N/Réf. : BXL30004\_704\_PREA  
Gest. : GM  
V/Réf. : 2043-0061/230/2022-244PU  
Corr: Eric Demelenne  
Bruno Campanella

**BRUXELLES. Parc du Cinquantenaire**  
(=Parc du Cinquantenaire classé comme site/ arcade centrale et les deux ailes de colonnades latérales classés comme monument/ bâtiments formant le Musée Royal de l'Armée et d'Histoire militaire classés comme ensemble)  
**AVIS PREALABLE : Avant-projet de restauration**

**Avis préalable de la CRMS (préparation du CA du 01/03)**

Zones d'utilisation – document extr. du dossier de demande

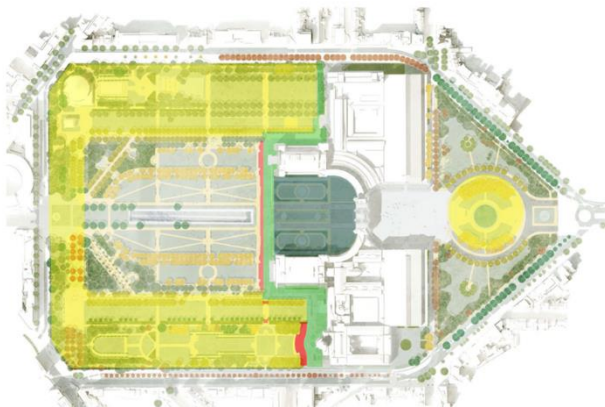
La zone d'intervention (en jaune) a été définie en fonction de l'état sanitaire des alignements d'arbres et sur base de la nécessité de renforcer les lisières du parc qui sont en état inquiétant de dégradation. Certaines interventions en dehors de ce périmètre ont été ajoutées par le bureau d'études sur base des possibilités budgétaires et en fonction des ambitions du projet de restauration (esplanade ouest et zone des murs et escalier).

La Commission souscrit à l'étendue de cette première phase. L'extension avec la zone des murs et de l'escalier est indispensable, car ces éléments ne peuvent être dissociés du parc.

La Commission demande cependant que la cohérence sur le long terme soit garantie lorsqu'il s'agira de mettre en œuvre les phases suivantes. Afin de pouvoir garantir cette cohérence, il convient d'établir un schéma directeur (*masterplan*), à apprécier au vu de l'état de référence dont question ci-avant.

Zones d'utilisation – documents extr. du dossier de demande

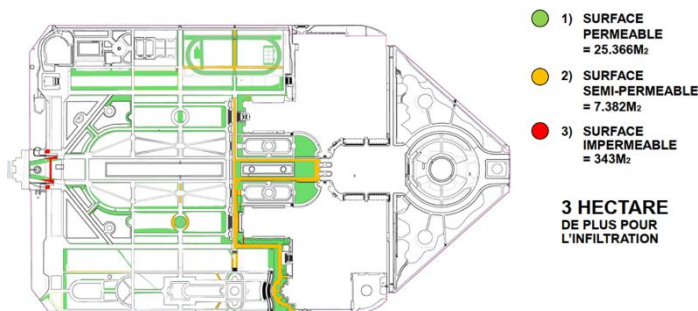
Dans le cadre de l'amélioration de la gestion des eaux dans le parc, on propose, entre autres, de prendre des mesures pour déminéraliser le parc, notamment par le rétrécissement de chemins et la suppression des zones asphaltées aux abords immédiats des bâtiments. Si le principe de cette proposition peut être admis et encouragé la CRMS demande de poursuivre l'étude sur le traitement (paysager) et la mise en œuvre de cette mesure de manière à ce qu'il respecte la lisibilité et la configuration (historique) du parc, ainsi que l'échelle des bâtiments. Il y a également lieu de prendre en compte la plus-value à créer en terme spatial (plus d'espace) et d'utilisation pour les visiteurs du parc.

En ce qui concerne la déminéralisation au pied des bâtiments, on note que, sur le plan historique, la base des bâtiments n'était pas plantée. Il semble donc plus opportun d'agir sur le revêtement pour résoudre (en partie) certains problèmes d'infiltration. Une réflexion poussée s'impose sur ce point.

Un travail minutieux sur la palette végétale, pour distinguer les massifs de lisière du parc des agrandissements des zones plantées en alignement, est nécessaire également. La plantation d'une haie basse de part et d'autre de (certains ?) chemins ne pourrait en tout cas pas entraîner un 'effet de canalisation'). La Commission demande de poursuivre l'étude sur ce point et signale que les photos historiques, montrant qu'il existait des chemins avec des alignements d'arbres intégrés dans des zones plantées, pourraient apporter des éléments intéressants. La nécessité de créer davantage de zones de plus grande infiltration peut éventuellement être liée à l'aménagement de bandes de plantation d'arbustes (bas) sous un nombre de rangées d'arbres à déterminer.

Zones d'utilisation – document extr. du dossier de demande

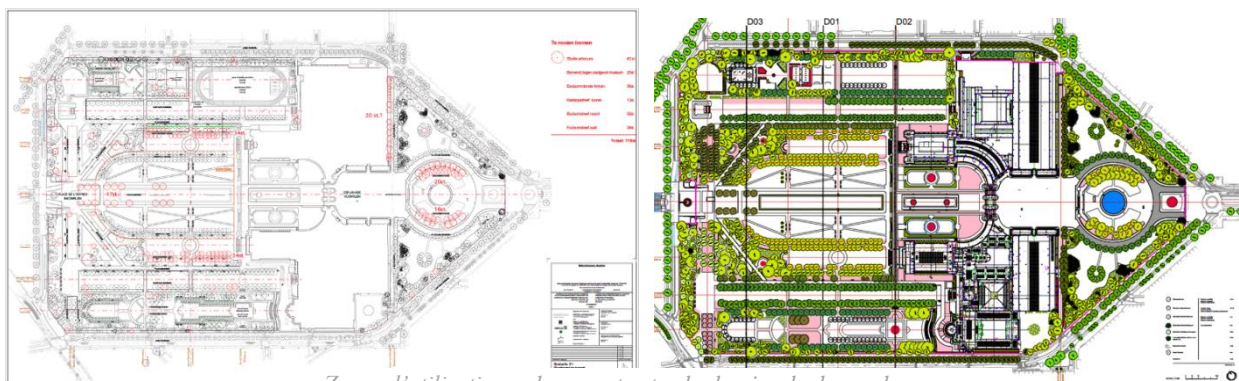
En ce qui concerne les arbres d'alignements et de massifs, les propositions d'abattage sont basées sur l'étude phytosanitaire de 2021 (abattages ponctuels) et partent de la volonté de restaurer des ensembles et alignements. Le plan d'abattage concerne **227arbres** dans les limites de la phase 1, plus quelques sujets côté Etterbeek et quelques marronniers mourants, les derniers témoins de l'alignement de marronniers dans l'axe central.

Les groupes d'arbres abattus sont des tilleuls palissés (38 côté mosquée et 46+83 côté ronde). Etant donné que ces tilleuls palissés sont en bon état selon l'étude phytosanitaire, la pertinence de leur abattage est questionnée. Dans l'état actuel du projet, les tilleuls palissés pourraient être maintenus, bien qu'il s'agisse d'ajouts ultérieurs, moins adaptés à l'échelle du parc.

Les replantations ponctuelles prévues entre les arbres existants ont peu de chance de réussir car la manière dont on propose d'intervenir rend impossible l'amélioration en profondeur des conditions de sol. La concurrence, aussi bien en sous-sol (racines, eau, nourriture), qu'en hauteur (lumière, espace, ...) constitue une mauvaise condition de départ pour les nouveaux arbres.

Zones d'utilisation – document extr. du dossier de demande

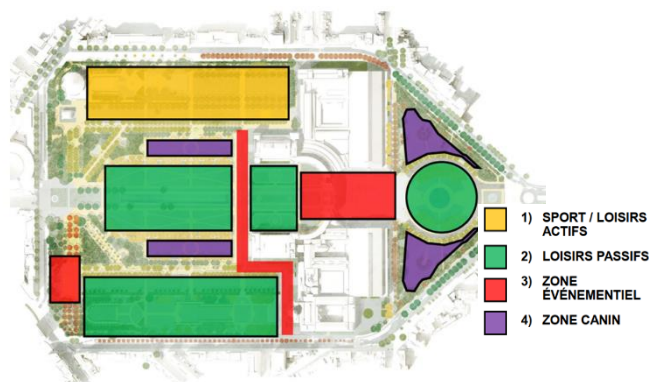
La CRMS plaide pour le maintien d'une zone sportive qui regroupe et concentre les activités sportives, plutôt que de les laisser se diluer dans l'ensemble du parc sans pouvoir en cadrer l'impact. Dans cette optique, une révision de toute la zone nord s'impose, y compris de la piste. Le développement du bâti situé à l'est de la piste (IRPA et annexes), constituant un facteur majeur dans le développement de cette partie du parc, mais inconnu jusqu'à présent, la suppression de la piste pourrait être reportée. La zone d'utilisation en jaune devrait être limitée en excluant l'axe du pavillon Horta.
